SERVICE-INFO

Designänderung bei der Umlenkrolle 532 0433 10

Artikel-Nr.: 532 0433 10

Umlenkrolle 532 0433 10, bisherige Ausführung (A) und neue Ausführung (B)

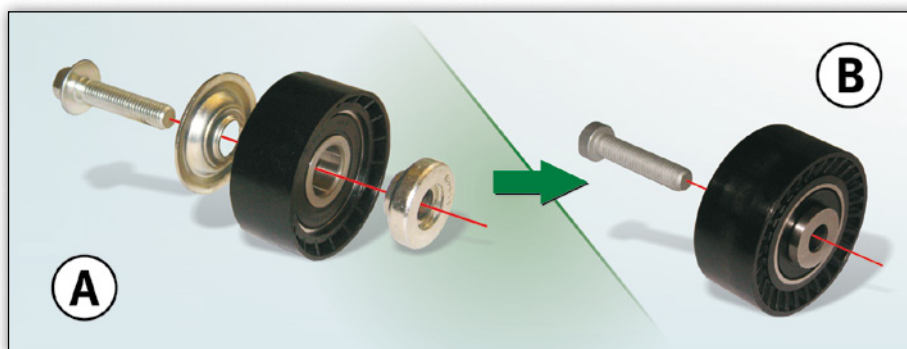
Bei der neuen Ausführung entfällt die bisher lose mitgelieferte Abdeckscheibe und das Distanzstück (Abb. A). Diese Komponenten wurden bei der neuen Variante (Abb. B) integriert und sind jetzt fester Bestandteil der Umlenkrolle.

Die Umlenkrollen unter A und B (siehe Bild) dürfen nur mit der jeweils mitgelieferten Schraube befestigt werden.

Rolle A: M10x45, 6-Kant-Bundschraube
Rolle B: M10x45, Torx-Schraube

In der Umstellungsphase kann es zu Mischbeständen der beiden Typen kommen. Beide Versionen entsprechen den technischen Anforderungen und können uneingeschränkt verwendet werden.
